令和2年度（第2四半期）原子力規制検査 指摘事項  
「川内原子力発電所2号機 配線処理室内における不適切な  
ケーブル敷設による火災影響軽減対策の不備」について

2021年3月30日  
九州電力株式会社

ケーブル配置概要図

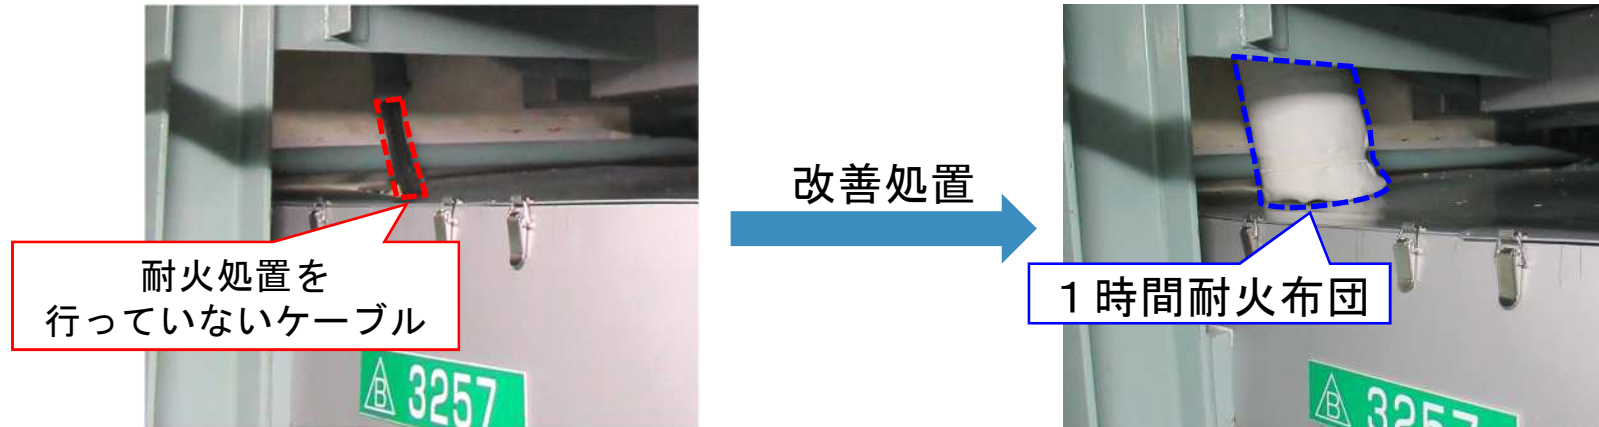
- 原子力発電所では、新規制基準施行前から火災感知器による火災の早期感知、消火体制（専属自衛消防隊の設置）の構築などの火災防護対策を講じていた。新規制基準施行後は、火災感知器の増設、ハロン消火設備などの固定式消火設備の設置等の火災防護対策の強化を実施してきた。
- 新規制基準対応で、A系及びB系の安全停止機能同時喪失の防止を目的として、ケーブルトレイ内に敷設している安全停止に必要なケーブルを火災から防護するために、ケーブルトレイの下面及び側面に耐火材、全周に鉄板を施工した。
- 川内原子力発電所に対する火災防護チーム検査において、2号機配線処理室の系統分離対策が施されたA系及びB系の安全停止系ケーブルトレイ上面の一部に開口部があり、安全系ケーブル（特殊耐熱ビニル被覆を施した難燃ケーブルを使用）が耐火の処置を行わずに入線していることが確認された。
- 耐火処置を行っていないケーブルのうち、A系とB系のケーブルが近接し、ケーブル同士を隔てる鉄板等がない箇所について、火災により安全停止機能を確保できないおそれがあるものとし、検査指摘事項（重要度評価：緑，深刻度評価：S L V）と判定された。

指摘箇所については、ケーブルへの1時間耐火布団による処置を実施した。

系統分離対策が施されたケーブルトレイに入線するケーブル全てに対して1時間耐火布団による処置を実施した。
